STANOVISKO

k činnosti „Rodinné sídlo Slniečnej stráne Banská Bystrica“ vypracované na základe jej odborného posúdenia v súlade s ustanovením § 16a ods. 3 zákona č. 364/2004 Z. z. o vodách a o zmene zákona SNR č. 372/1990 Zb. o priestupkoch v znení neskorších predpisov (vodný zákon) v znení neskorších predpisov

Súčasťou žiadosti bola dokumentácia v stupni projekt pre stavebné povolenie na stavbu „**RODINNÉ SÍDLO SLNIEČNÉ STRÁNE**“, Technická správa, SO 01 - Hlavný STAVEBNÝ OBJEKT, Profesia: VYKUROVANIE (Klima – Teplo designing, s.r.o., Zodpovedný projektant: Ing. Štefan Petkanič, 05/2021). Nakoľko predložená dokumentácia nebola dostatočná, na vyžiadanie bol dňa 3.12.2021 doložený Geotechnický prieskum – záverečná správa, Rodinné sídlo Slniečnej stráne, parc. č. C 2319/21 (KVALITEST, riešiteľ RNDr. Boris Starší, 23.6.2020) a Odborný geologický posudok „Banská Bystrica – Slniečnej stráne – posúdenie možnosti vsakovania dažďových vôd do horninového prostredia“ (HES-COMGEO, spol. s r.o., zodpovedný riešiteľ Mgr. Kristián Ingár, 23.02.2021)

Obrázok č.2 Mapa dokumentačných bodov a zraniteľnosti podzemných vôd

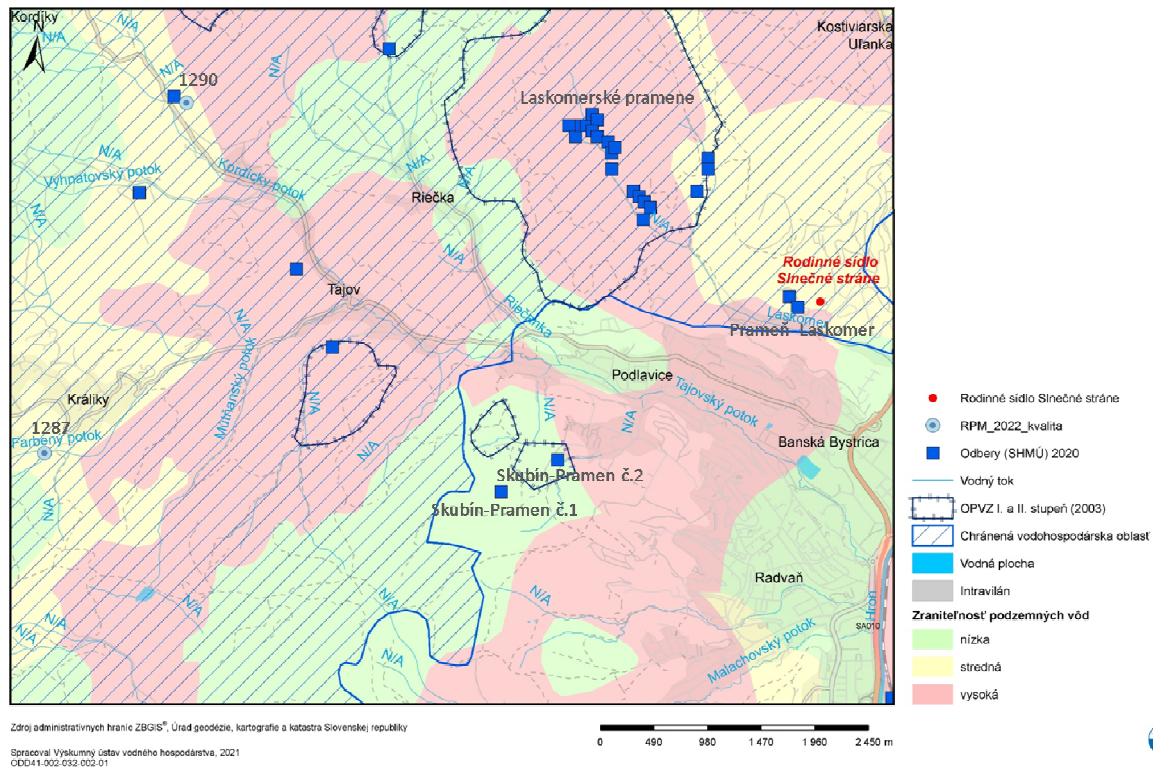
V blízkosti posudzovanej lokality sa nachádza ochranné pásmo vodárenského zdroja s 21 prameňmi (na obrázku č. 2 označené ako Laskomerské pramene), ktoré spravuje Stredoslovenská vodárenská spoločnosť, a.s. Banská Bystrica. Sumárny odber z nich za rok 2017 bol 78 000 m³, t. j. 2,47 l.s⁻¹.

Približne len 200 m západne od posudzovanej lokality sa nachádza prameň Laskomer (obrázok č.2, 3), ktorý patrí spoločnosti Towercom a.s. V roku 2020 mal hlásený nulový odber, ale vzhľadom k tomu, že sa nachádza pod úrovňou činnosti, môže byť v dôsledku vsakovania zrážkových vôd z hľadiska režimu ovplyvnený skôr pozitívne, ale v dôsledku vybudovania vrtov pre tepelné čerpadlo, môže byť ovplyvnená jeho kvalita. V prípade realizácie 80 m hlbokých vrtov je veľký predpoklad, že tieto budú zasahovať pod úroveň hladiny podzemnej vody. Keďže sa jedná o tepelné čerpadlá zem – voda, nie je predpoklad, že tepelné čerpadlá budú mať vplyv na zmenu obehu a režimu podzemnej vody, skôr sa očakáva zmena chemického zloženia podzemnej vody v oblasti posudzovanej lokality ako dôsledok geochemických procesov pri meniacich sa teplotných podmienkach podzemnej vody a horninového prostredia mezozoika. Preto je potrebné preukázať, že tento vplyv bude environmentálne prijateľný.

Obrázok č.3 Situácia navrhovaných vrtov pre tepelné vykurovanie, vsakovacieho vrtu a kopaných sond na lokalite Slnčné stráne-Banská Bystrica

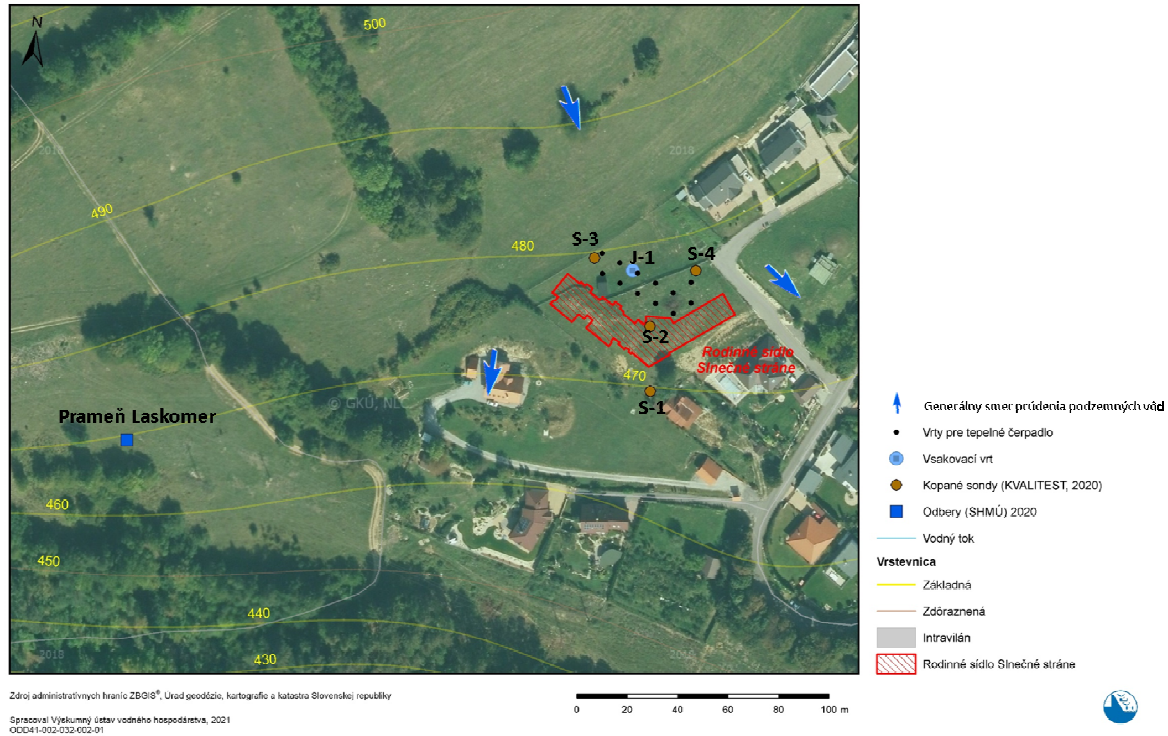
resp. 2,2 m, ktorých približná poloha (v záverečnej správe neboli uvedené ich presné súradnice) je znázornená na obrázku č. 3.

Litologický profil bol do hĺbky 0,2 m vo všetkých sondách reprezentovaný piesčitým siltom. Nasledujúca vrstva do hĺbky 2,20 m (sonda S-1) a do hĺbky 2,00 m (sonda S-2) bola tvorená stredne plastickým ílom. V sonde S-3 v hĺbkovom intervale od 0,20 m do 1,00 m ako aj v sonde S-4 od 0,20 m do 1,50 m sa nachádzala navážka tvorená zmesou piesčitého ílu a balvanov vápenca. V sondách S-2 (od 2,00 m), S-3 (od 1,00 m) a v S-4 (od 1,5 m) bola overená prítomnosť slienitého, puklinami intenzívne porušeného vápenca. Sonda S-1 v podloží plastických ílov do svojej konečnej hĺbky nezachytila prítomnosť vápencov. Hladina podzemnej vody nebola počas geotechnického prieskumu zistená.

Nakoľko žiaden z predložených posudkov neobsahuje informácie o hladine podzemnej vody, nie je možné relevantne posúdiť vplyv činnosti na zmenu režimu podzemnej vody. Možno len predpokladať na základe nalievacej skúšky, že vsakovanie zrážkových vôd je možné a vzhľadom na slabú priepustnosť zvetralého mezozoika (vo forme štrkovitých flov) a svahovitého terénu nedôjde k významnejšej zmene režimu podzemných vôd.

K realizácii vrtov pre tepelné čerpadlo nebola poskytnutá žiadna dokumentácia a preto len na všeobecné poznatky pri takýchto vrtoch sa nepredpokladá ovplyvnenie režimu podzemnej vody, avšak problematické je možné ovplyvnenie geochemických procesov v podzemnej vode v dôsledku zmeny teploty podzemnej vody.

Zdôrazňujeme, že možné ovplyvnenie teploty podzemnej vody v chránenej vodohospodárskej oblasti by malo byť zhodnotené v hydrogeologickom posudku, ktorý bude zohľadnený pri povolení stavebnej činnosti.
